**Addenda – Réponses  
au MDDEP et au MPO**

**Étude d'impact sur l'environnement**

**Travaux de nettoyage de l'étang naturel #3  
et de la baie Charette dans la Municipalité  
de Saint-Donat**

**N° dossier : 606359**

#### **QC-4            Section 2.3.3 page 2-9**

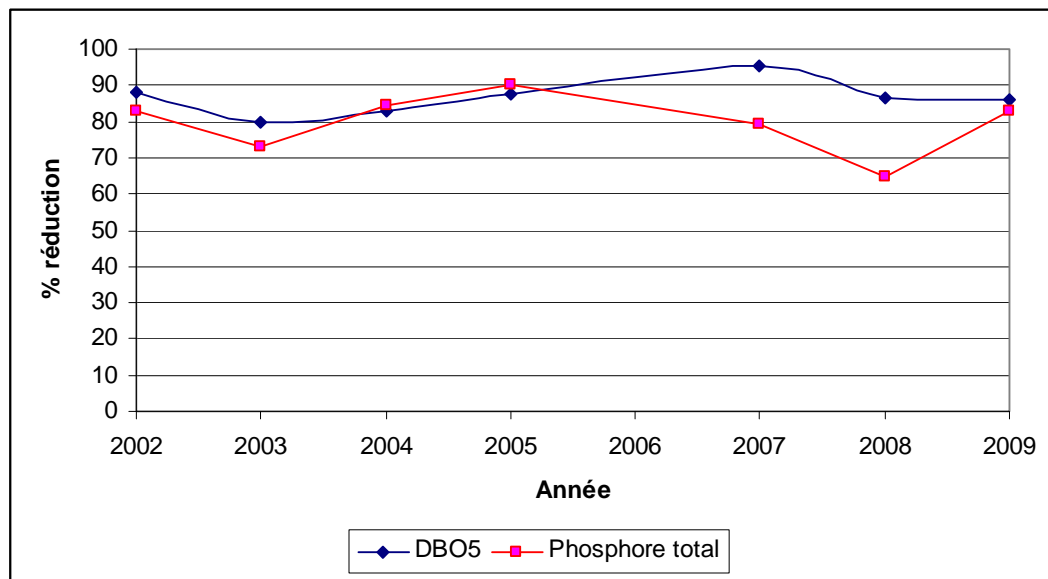
*On peut lire dans cette section : « Les boues d'étangs non aérés doivent être retirées à des intervalles d'environ 15 à 20 ans ». Les boues n'ont jamais été retirées de ces étangs depuis l'implantation du système au début des années 80 :*

- *L'initiateur doit démontrer si les boues accumulées peuvent avoir un impact sur les apports en matières nutritives ou sur l'augmentation du taux de sédimentation dans la baie Charette;*
- *Il est indiqué dans l'étude d'impact que des mesures de l'épaisseur des boues seront effectuées prochainement dans les étangs #1 et #2. L'initiateur doit spécifier si un programme d'entretien des étangs #1 et #2 est prévu dans un avenir rapproché.*

Tel qu'expliqué à la section 2.3.3 de l'étude d'impact, les boues accumulées au cours des années ont contribué à diminuer le volume des étangs #1 et #2, ce qui réduit le temps de séjour des eaux traitées dans les bassins. En principe, il en résulte une diminution de la performance de la station d'épuration et des apports plus élevés en matières nutritives vers l'étang naturel #3 et la baie Charette. Toutefois, le suivi de l'effluent de la station d'épuration indique que la performance ne semble pas significativement à la baisse depuis 2001 (voir tableaux 2.2 et 2.3 de l'étude d'impact ainsi que la figure ci-dessous).

Au printemps 2010, la municipalité a fait une demande au ministère des Affaires municipales, des Régions et de l'Occupation du territoire (MAMROT) afin de revoir le mode d'exploitation des étangs non aérés. L'objectif de cette demande est d'établir des procédures concernant la culture des quenouilles et des lentilles d'eau, ainsi que le dragage des sédiments dans les étangs #1 et #2.
